Oggetto: Controdeduzioni al parere tecnico n. 40_2024 rilasciato dalla Commissione Tecnica Specialistica per le autorizzazioni ambientali di competenza regionale della Regione Sicilia (“*CTS*”) nell’ambito del procedimento di valutazione di impatto ambientale attivato dalla società Voltalia Italia s.r.l. ai sensi dell’art. 23 D. Lgs. 152/2006 in relazione ad un impianto fotovoltaico denominato “GNG01” con potenza pari a 39,72 MW da installarsi del Comune di Naro (AG) in località Serra La Guardia, e delle relative opere di connessione alla RTN (di seguito nel complesso “Progetto”)
Codice procedura Portale Valutazioni Ambientali Regione Sicilia: 2775
Codice Procedura MASE (ID_VIP/ID_MATTM): 10248

- (i) la Società ha presentato istanza di attivazione della procedura di Valutazione di Impatto Ambientale ai sensi dell’art. 23 D. Lgs. 152/2006 in relazione ad un progetto di impianto fotovoltaico della potenza di 39,72 MW da realizzarsi nel Comune di Naro (AG), in località Serra La Guardia e delle relative opere di connessione alla RTN (il “**Progetto**”);

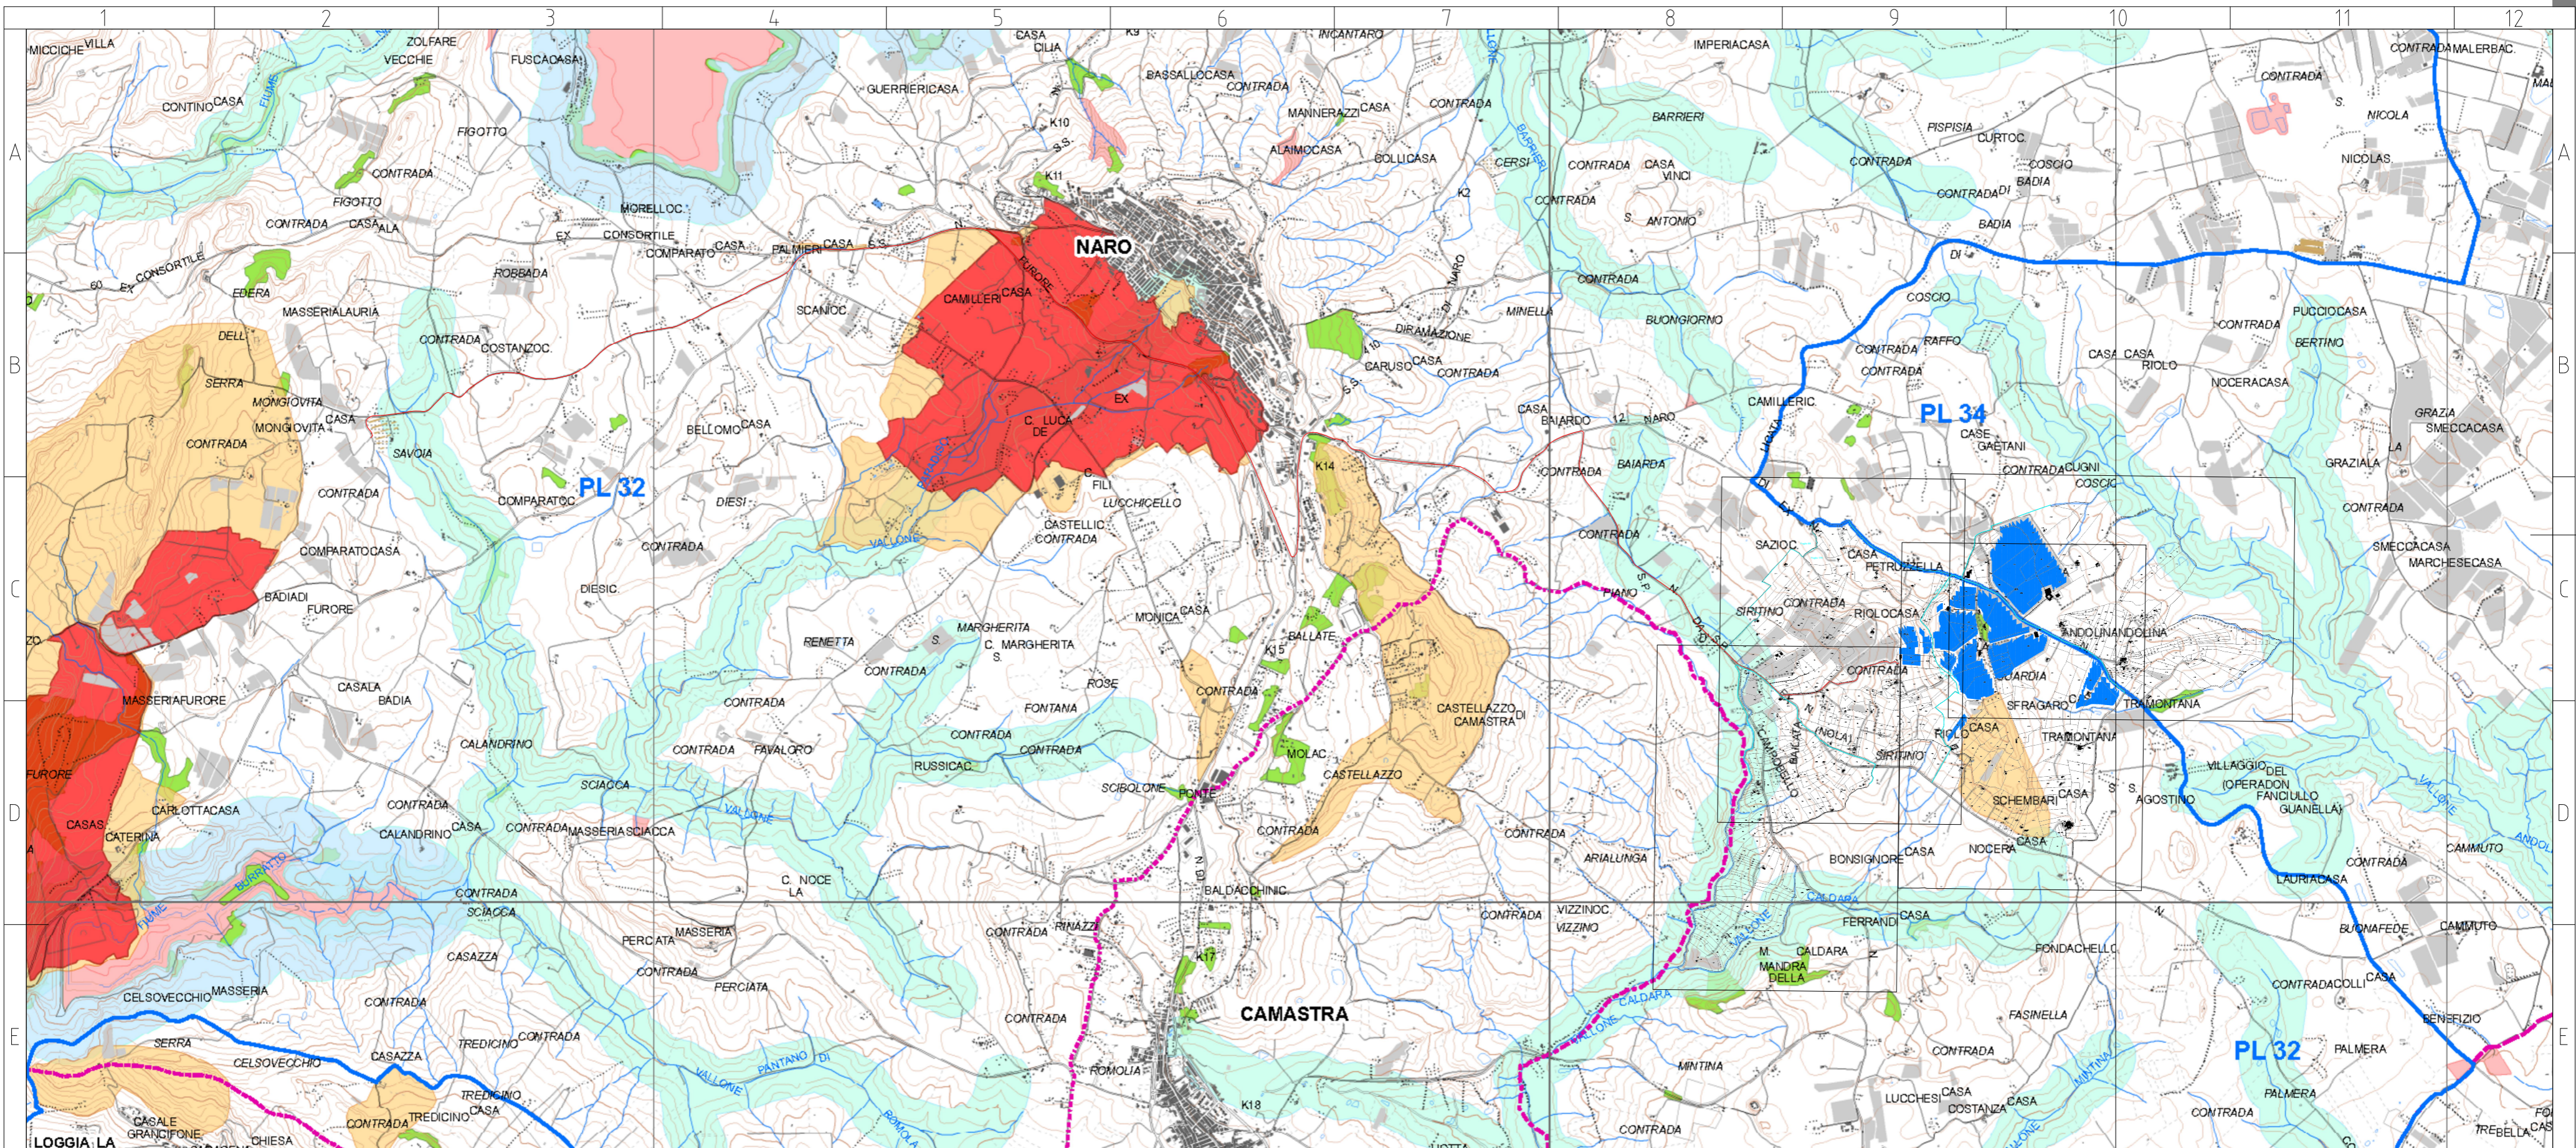
(c) Insistenza di una porzione dell'area impianto - specificamente i terreni identificati nel CT al Fg 180 partt. 126, 128, 253, 7, 8, 255 – in aree tutelate ai sensi dell'art. 142 lett. g) con prescrizioni di cui al Paesaggio Locale 32 g (art. 52 Nda) del Piano Paesaggistico di Agrigento – rispetto a cui la Soprintendenza ai Beni Culturali della Provincia di Agrigento ha espresso parere negativo

La conclusione viene mutuata dal parere negativo reso dalla Soprintendenza dei Beni Culturali e Archeologici di Agrigento con nota prot. n. 10412/2 del 10 novembre 2023 nella quale viene contestato che *“il campo fotovoltaico proposto in oggetto ingloba nel suo interno alcune aree, come le partt.*

126, 8, 253, 255, 7 e 128, tutelate ai sensi dell'art. 142 lett. g) con le prescrizioni di cui al paesaggio locale 32 "Paesaggio Locale delle aree boscate e della vegetazione assimilata"...con Livello di Tutela 3 ".

Tale asserzione muove da un presupposto errato, in quanto **l'impianto fotovoltaico è del tutto esterno alle aree tutelate sia per quanto attiene alle tutele di cui al Paesaggio Locale 32 g) ("Paesaggio Locale delle aree boscate e della vegetazione assimilata") e sia per quanto attiene al vincolo paesaggistico di cui all'art. 142 lett. g del D. Lgs. 42/2004 ("Territori coperti da boschi e da foreste")**: precisamente le particelle 126, 8, 253, 255, 7 e 128 del Fg. 180 indicate dalla CTS ricadono nelle aree come sopra tutelate solo ed **esclusivamente per porzioni non interessate dall'impianto fotovoltaico.**

L'equivoco può essere forse stato ingenerato dal fatto che alcune cartografie depositate riportano il perimetro esterno dell'intera area contrattualizzata dalla Società (perimetrata la maggior parte delle volte in colore fucsia), area che ingloba effettivamente al suo interno anche aree classificate come beni ai sensi della lett. g) dell'art. 142 D. Lgs. 42/2004. Tuttavia da queste stesse cartografie si evince che l'installazione dei moduli (in colore grigio) non andrà ad interessare le aree boscate (in colore verde), tenute esterne rispetto al perimetro dell'impianto.

A migliore precisazione di tali circostanze si allegano alla presente la "Carta dei Beni Paesaggistici con Impianto Fotovoltaico_GNG01 rev" e la Carta dei Regimi Normativi con Impianto Fotovoltaico_GNG01 rev" in scala di maggior dettaglio (All. 1 e 2) onde consentire la migliore visualizzazione dell'esatta perimetrazione dell'impianto e la mancata sovrapposizione dello stesso con aree tutelate.
